INFORME DE SUPERVISIÓN N°1
PERIODO: 13/12/2023 A 11/03/2024

PROYECTO:
CONSTRUCCIÓN DE VIVIENDA PARA LA POBLACIÓN DEL
MUNICIPIO DE PUEBLO RICO
CÓD. BPIN

JHEFERSON ANDRÉS LÓPEZ VALENCIA
SUPERVISOR

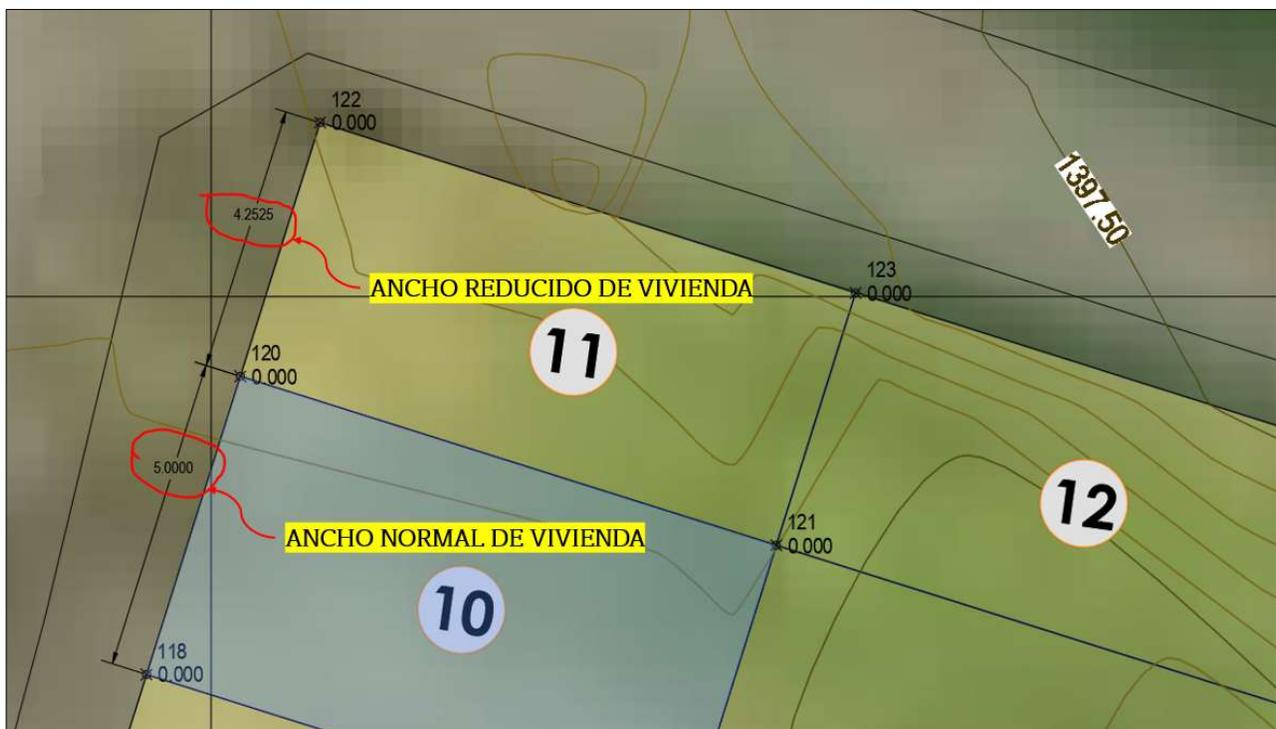
En la imagen que se adjunta a continuación, las banderas de color negro representan los puntos o vértices del polígono que delimitan el área de intervención, los cuales, como se dijo anteriormente, no están amarrados a las coordenadas del documento soporte (certificado de tradición) emitido por el IGAC.

Lo anterior, es demasiado grave si se considera que, lo realizó el mismo personal del contratista de obra.

Por otro lado, se hizo una implantación errónea de las viviendas en el área del lote destinado a la ejecución del proyecto como se evidencia en la imagen anterior. Cuando se revisó dicho plano (topográfico), que fue entregado por el contratista de obra tardíamente, se evidenció que, las viviendas no cabían y que, en el plano de la implantación no se había conservado las dimensiones de la última vivienda de acuerdo a la dimensión típica (5.00 x 9.00m), incurriendo el responsable de esta actividad en reducir el ancho de la última vivienda para poder mostrar que, todas las viviendas cabían en el lote, lo cual, no debió haberse hecho, puesto que, se acomodaron al espacio que les marcaba el levantamiento (el cual era erróneo).

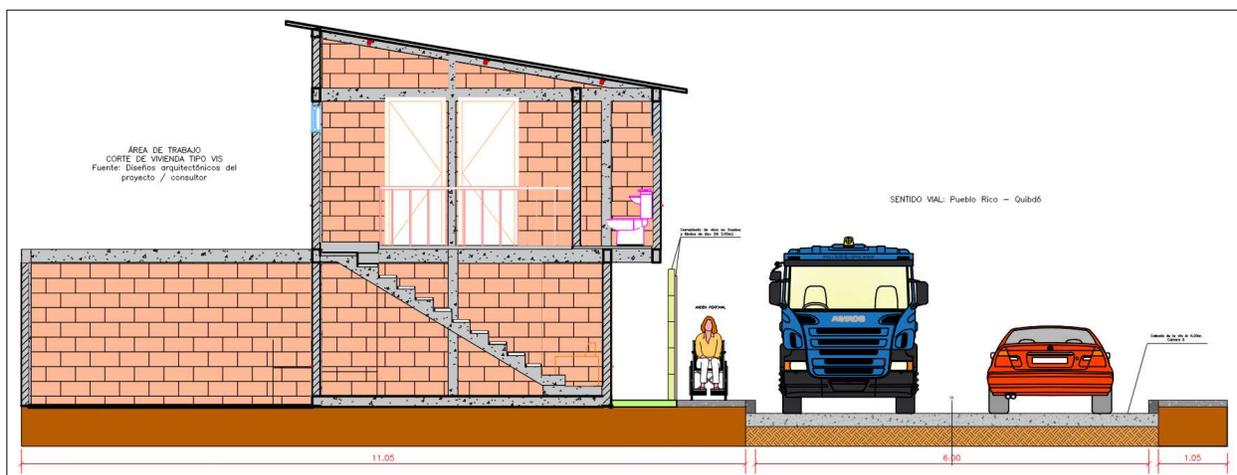
Adicionalmente, se evidencia que, el replanteo realizado no respetó separaciones mínimas para andenes, teniendo anchos menores o iguales (\leq) a 80 centímetros, lo cual representa un riesgo para los peatones e impedimento de libre y segura movilización para personas con movilidad reducida.

La siguiente imagen aérea tomada por personal de FONPACÍFICO, evidencia la cercanía de las viviendas que se empezaron a realizar, con el bordillo que delimita la vía.

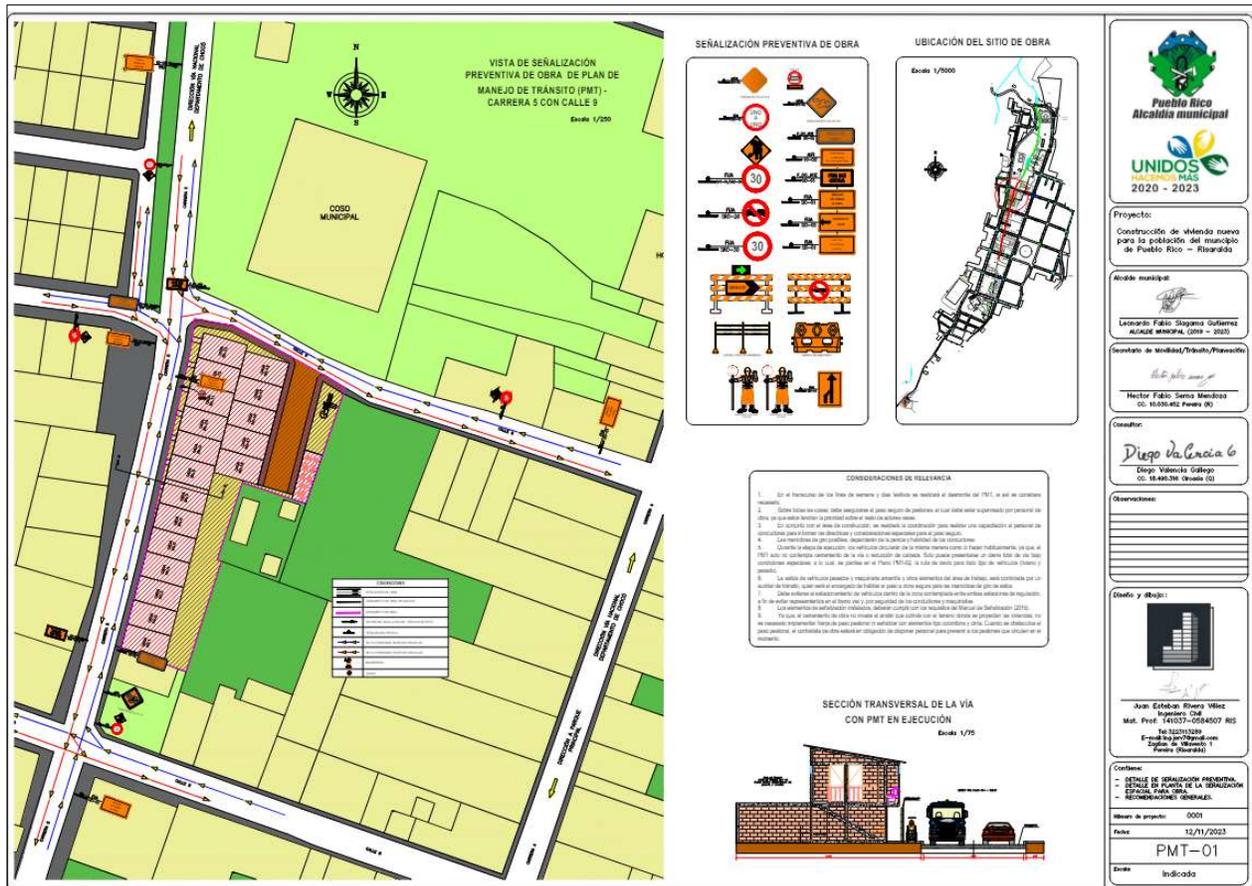
De igual manera, en el plano detalle de la sección vial del PMT, se refleja o se proyecta que se debía tener en cuenta los retiros, para garantizar el paso seguro de los peatones y personas con movilidad reducida, lo cual fue omitido absolutamente. Se recalca que, este plano es esquemático, ya que, su función es representar la obra en concurso con los agentes viales, más no sirve de guía constructiva, puesto que ello corresponde a los diseños topográficos, urbanísticos, estructurales, arquitectónicos e hidrosanitarios, etc.

Se tiene igualmente que, el contratista de obra ha incumplido con actividades como la correcta implementación del Plan de Manejo de Tránsito (PMT), lo cual, es una actividad reconocida económicamente y que, no se implementó de acuerdo a lo estipulado en los planos ni el presupuesto y, después de tres (3) meses, no se hizo un llamado de atención a una solicitud de una correcta implementación. Cabe resaltar que, como supervisión, se le sugirió varias veces al contratista que cumpliera con el PMT, a fin de garantizar la seguridad de los actores viales y peatones que demandan el uso de las vías colindantes al predio intervenido, pero, no lo hicieron de forma efectiva.

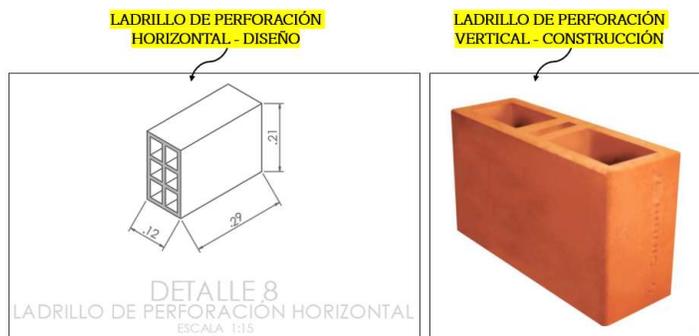
La falencia más grande que se evidenció, corresponde al cambio del diseño estructural de la vivienda tipo, el cual, fue una acción en la que el contratista de obra incurrió. Los diseños estructurales claramente dicen que, el sistema estructural de la vivienda es **MAMPOSTERÍA CONFINADA**, lo cual, no es representado por lo realizado en la obra, pues el contratista estaba ejecutando las viviendas con un sistema estructural denominado **MAMPOSTERÍA ESTRUCTURAL**, que, es totalmente diferente a los especificado en el diseño estructural de la vivienda tipo.

Adicional a lo anterior, el contratista de obra decidió ampliar el área de placa de cimentación, cuando los planos mostraban otra cosa.

También, según la geotecnia y el diseño estructural, debía contemplarse un mejoramiento del suelo con material importado, lo cual, no se hizo, lo que supone que las estructuras hechas hasta la fecha de la suspensión, no están soportadas y no hay una garantía técnica que respalde su estabilidad.
